DODATEK č. 3

KE SMLOUVĚ O DÍLO ze dne 25. 11. 2020

Shora uvedené smluvní strany se dohodly na uzavření dodatku č. 3 (dále též jen „Dodatek“) ke smlouvě o dílo uzavřené dne 25. 11. 2020 (dále též jen „Smlouva“), která byla uzavřena se zhotovitelem jako vybraným dodavatelem veřejné zakázky s názvem „**Snížení energetické náročnosti budov v nemocnici Nový Bydžov**“.

Snížení energetické náročnosti budov v nemocnici Nový Bydžov

Výkres rampy

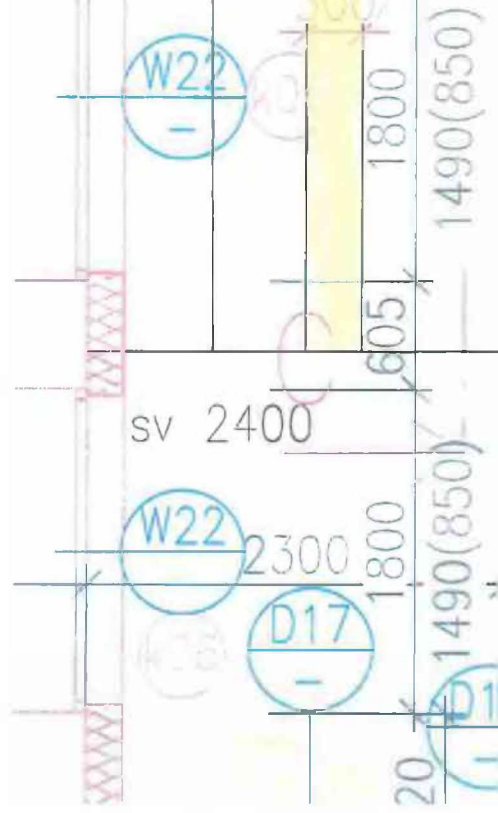
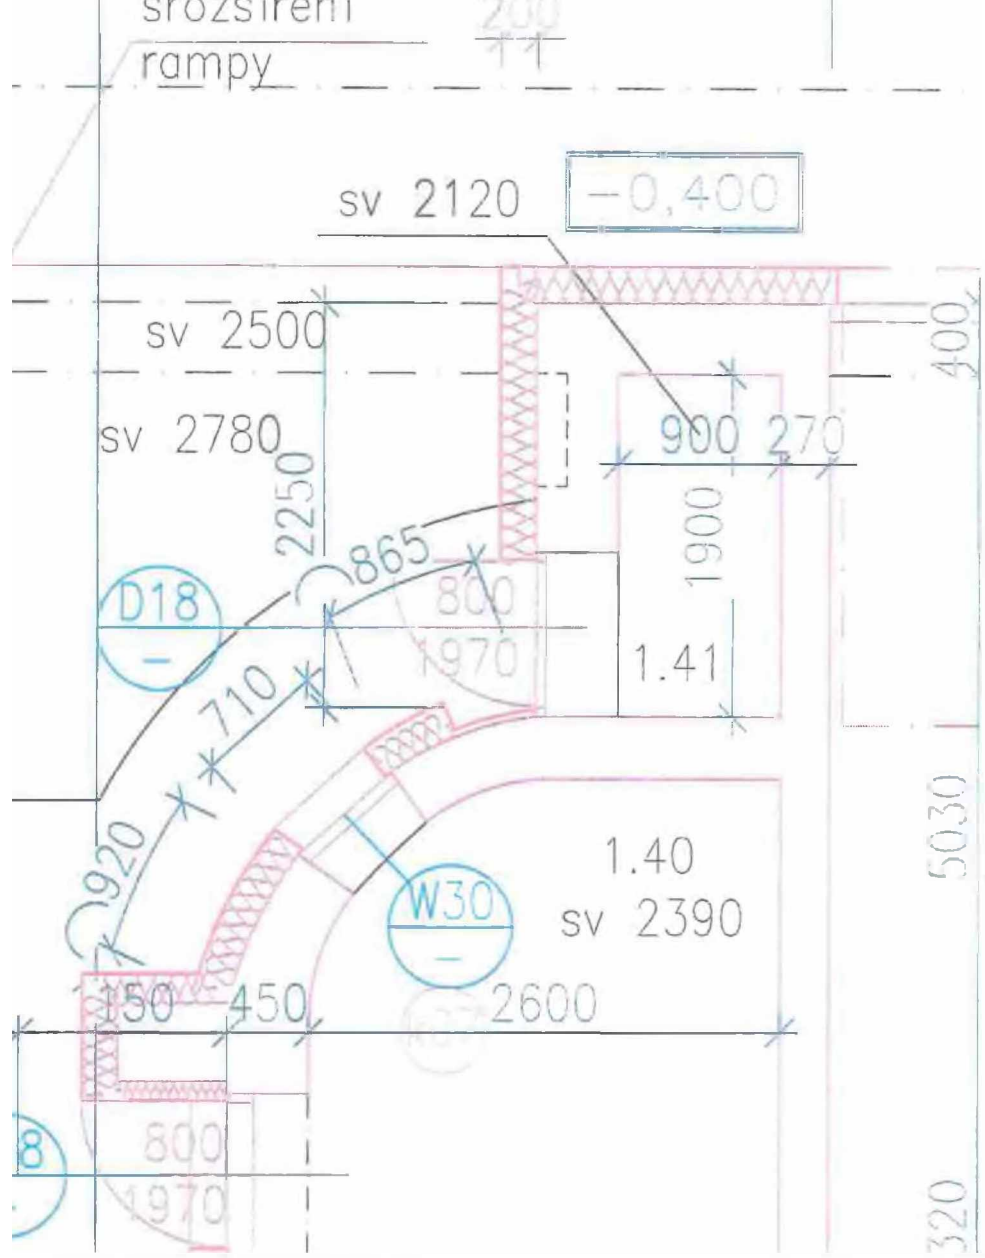
Příloha: - výkres rampa, rozpočet ZL 028

Počet připojených listů specifikací: 3 listy rozpočet	Počet připojených výkresů:
Cena méněprací bez DPH: 0,- Kč	Cena víceprací bez DPH: 6.148,00 Kč
Výsledná cena změny bez DPH: 6.148,00 Kč	Nově sjednaná lhůta dokončení díla: <u>beze změny</u>

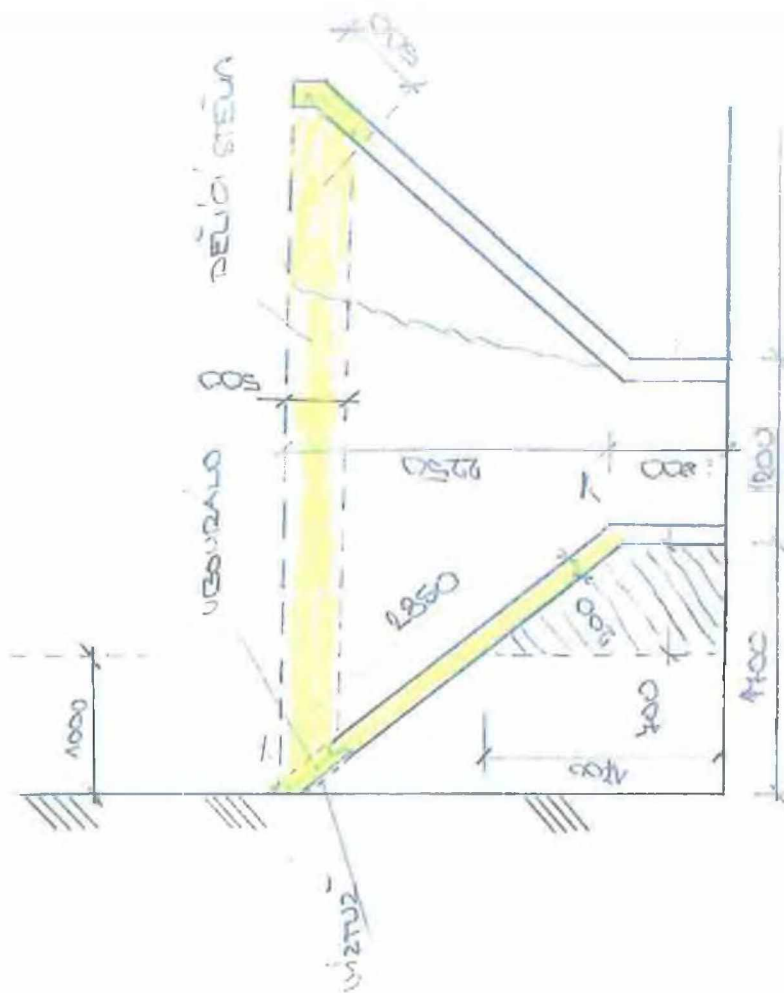
V průběhu realizace bylo zjištěno, po odbourání části betonů, které byly nad úroveň budoucích zpevněných ploch, že k objektu kotelny přiléhají podzemní prostory staré kotelny, které je nutno, pro zajištění stability podloží, zasypat. Část betonových konstrukcí bude ubourána (je nad výškou budoucích ploch) a duté prostory budou zasypány řádně hutněnou ŠD – dle příložených výkresů – příloha 2 OZ.
